1993年7月1日

No.1624

温度調節器

デジタル温度調節器形E5Kシリーズ生産中止のお知らせ

## 形E5K/形E5AX外形比較

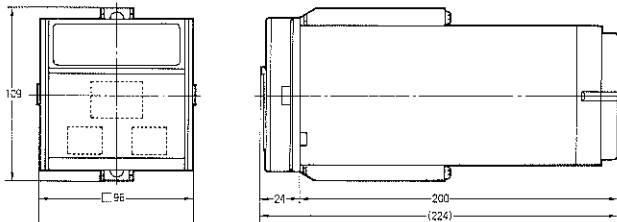
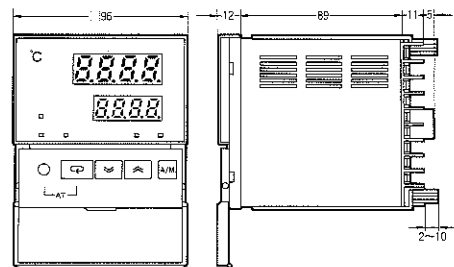
注. 代替機種はいずれも取付穴寸法が異なります。形E5Kの取付穴のままでは代替機種は取付られませんので十分留意ください。

〈外部接続比較〉

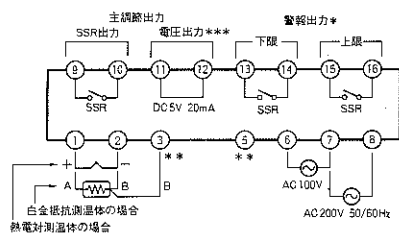
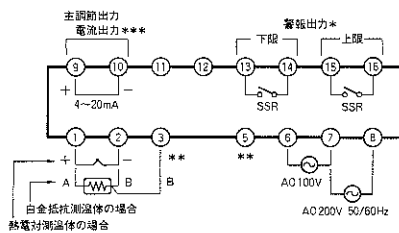
2. 電圧出力は下記の様になりますので、十分留意ください。

形E5K	形E5AX-A+形E53-Q
DC 5V 20mA	DC 12V 40mA
H : 5 ± 1 V	H : 12V ± 15%
L : 0.5V以下	L : 0.5V以下
